1.1	CONCEPTO TÉCNICO No. CT:	5261
1.2	ÁREA:	INVESTIGACIÓN Y DESARROLLO
1.3	COORDINACIÓN:	CONCEPTOS TÉCNICOS
1.4	REFERENCIA CRUZADA RADICADO FOPAE:	2008ER5583
1.5	RESPUESTA OFICIAL No. RO:	30215

2.1	SOLICITANTE:	CAMILA CASTELL CÓRDOBA CURADURÍA URBANA NO.5
2.2	PROYECTO:	TAKABÚ II ETAPA
2.3	LOCALIDAD:	8 KENNEDY
2.4	UPZ:	46 CASTILLA
2.5	BARRIO O SECTOR CATASTRAL:	CIUDAD TECHO II
2.6	DIRECCIÓN:	CARRERA 92A No. 6-11/33 Antigua CARRERA 82A No. 6-11/37 Nueva
2.7	CHIP:	AAA0148LJYN – AAA0148LJZE
2.8	FECHA DE EMISIÓN:	17 DE JUNIO DE 2008
2.9	EJECUTOR DEL ESTUDIO:	JEOPROBE Ltda.

El presente concepto técnico corresponde a la **primera revisión** realizada por la Dirección de Prevención y Atención de Emergencias, del informe "Asesoría Geotécnica y Sismológica para el Estudio de Respuesta de Amplificación Local – Proyecto Protecho – Diseño Urbano" elaborado por el Ing. Jorge Alberto Rodríguez, a construirse en los predios ubicados en la Carrera 92A No.6-11/33 de Bogotá. El cual fue radicado el 19 de Mayo de 2008 mediante oficio 2008ER5583, por la Ing. Camila Castell Córdoba de la Curaduría Urbana No.5, remitido como estudio sísmico local en cumplimiento a lo estipulado en el Decreto 193 de 200

Figura 1. Localización del Proyecto Takabú II Etapa.

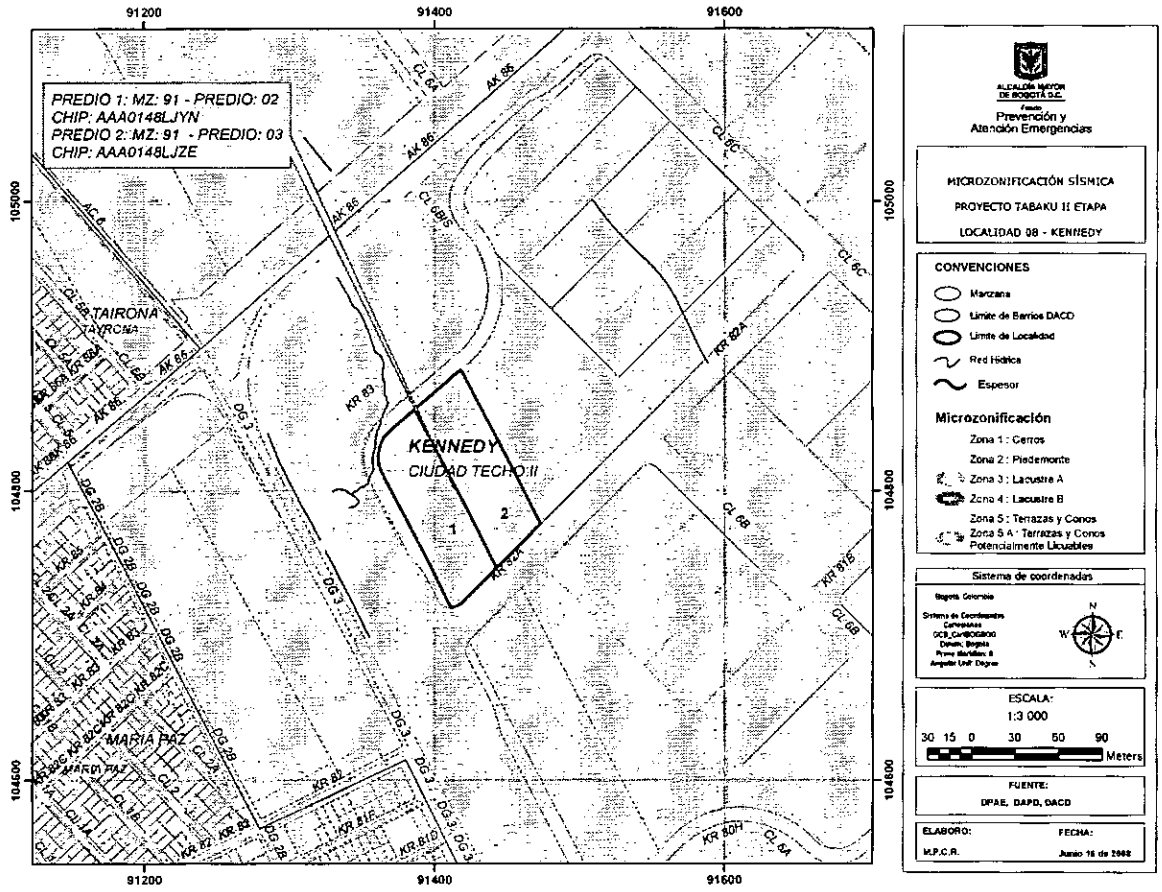
En el numeral 1.1 y 3.2 del informe, se indica que el sitio del proyecto se encuentra localizado en la Zona 5A – Terrazas y Conos Potencialmente Licuables según el Decreto 193 de 2006, lo cual es consistente con la localización presentada en la Figura 1 del presente concepto.

El estudio CUMPLE con este requerimiento.
